Service Public d'Assainissement Non Collectif

Diagnostic de fonctionnement du système d'assainissement

Contrôle réalisé par **Bastien VILAYLECK** le **28/09/2022**

24220 COUX ET BIGAROQUE - MOUZENS

- 1 - Fosse toutes eaux
3 m³
- 2 - regard de repartition
- 2' - regard d'évacuation
- 3 - filtre à sable à flux
vertical décimé 25 m²
- 4 - ventilation le long d'un cube

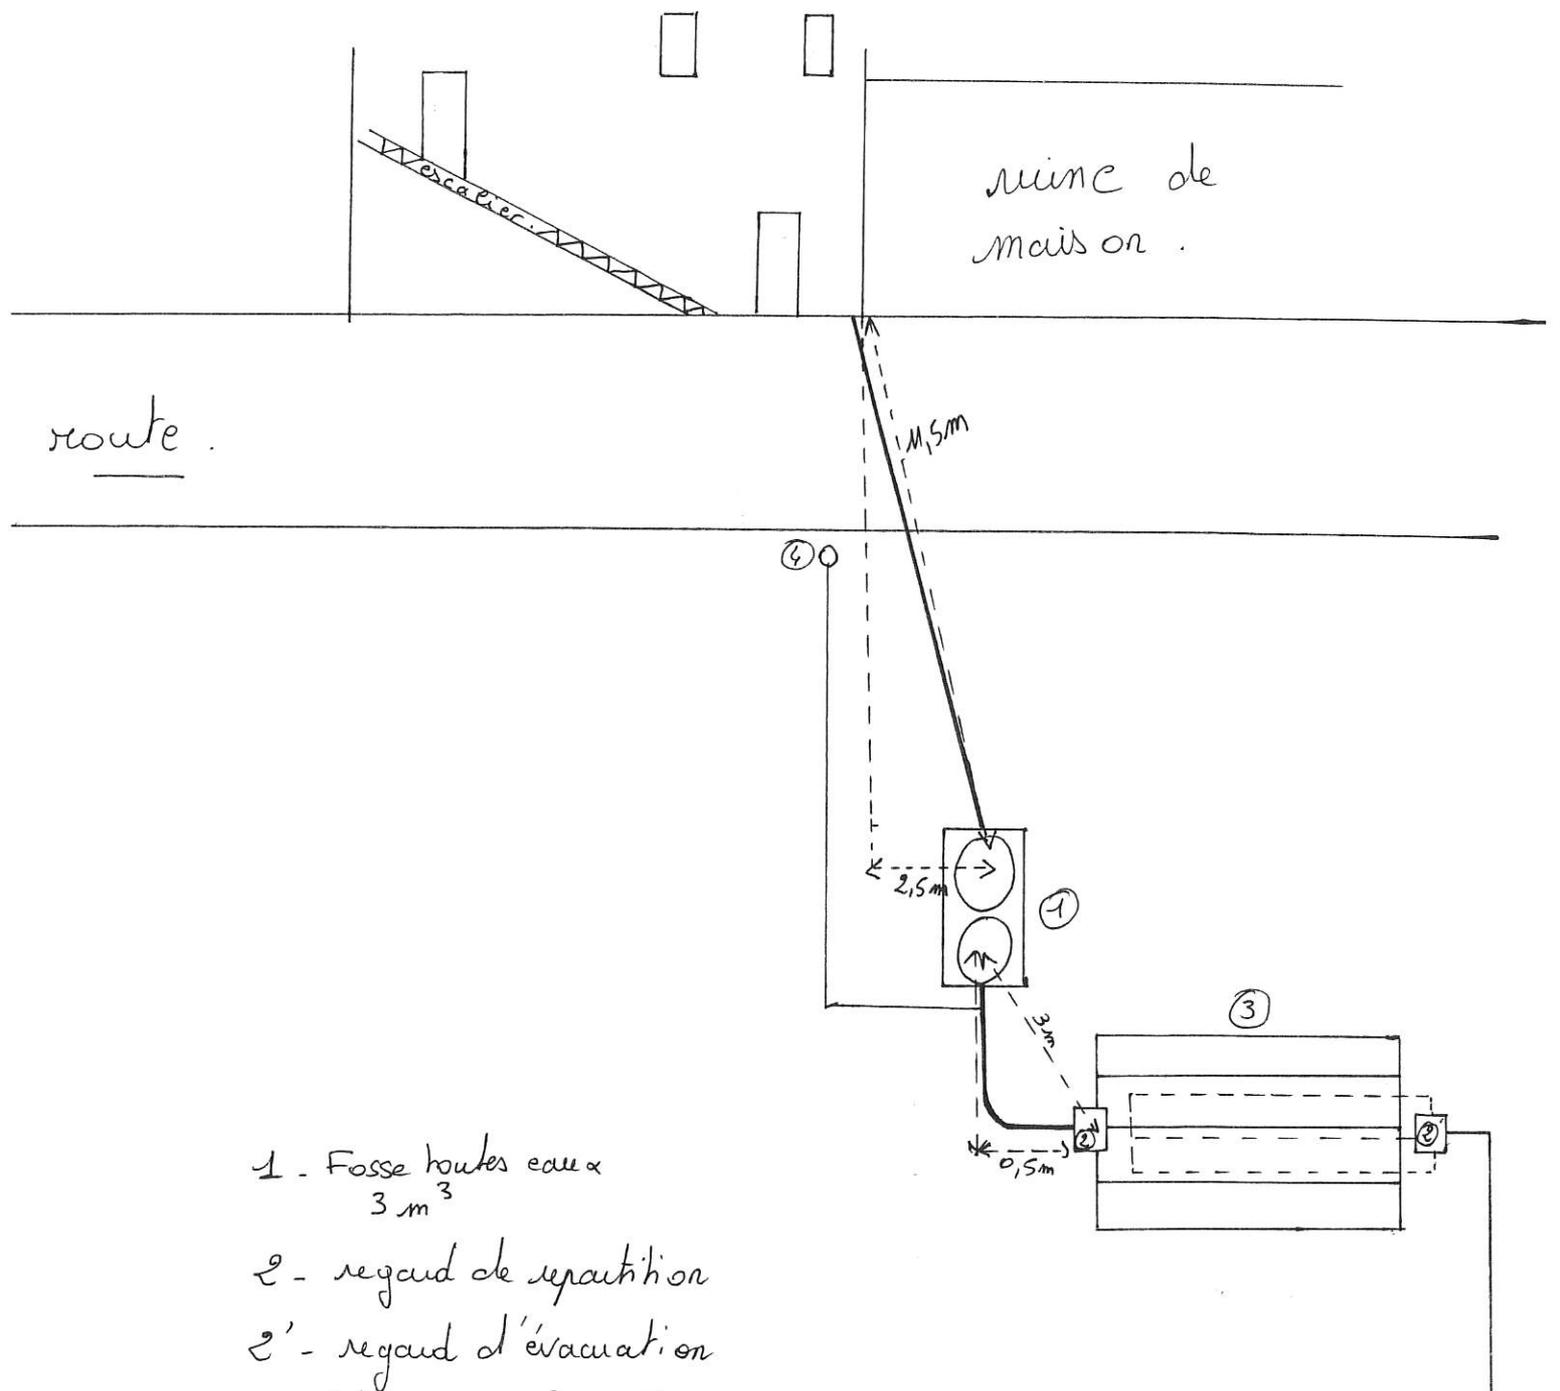
Aucun élément n'atteste la présence d'une ventilation primaire.

Il existe une ventilation secondaire.

Diamètre en mm : **80**

- Installation incomplète

- Absence de regard indiquant l'existence ou le bon fonctionnement et le dimensionnement du système de traitement.
- Ventilation de fosse non conforme.

- Un tuyau de ventilation doit être situé en sortie de fosse ou après le préfiltre pour évacuer les gaz et éviter la corrosion sur les cuves en béton.
- Le préfiltre doit être nettoyé à l'eau claire 1 fois par an, en dehors de la fosse.

- **Mettre en place un système de traitement correspondant à la nature du sol rencontré.**
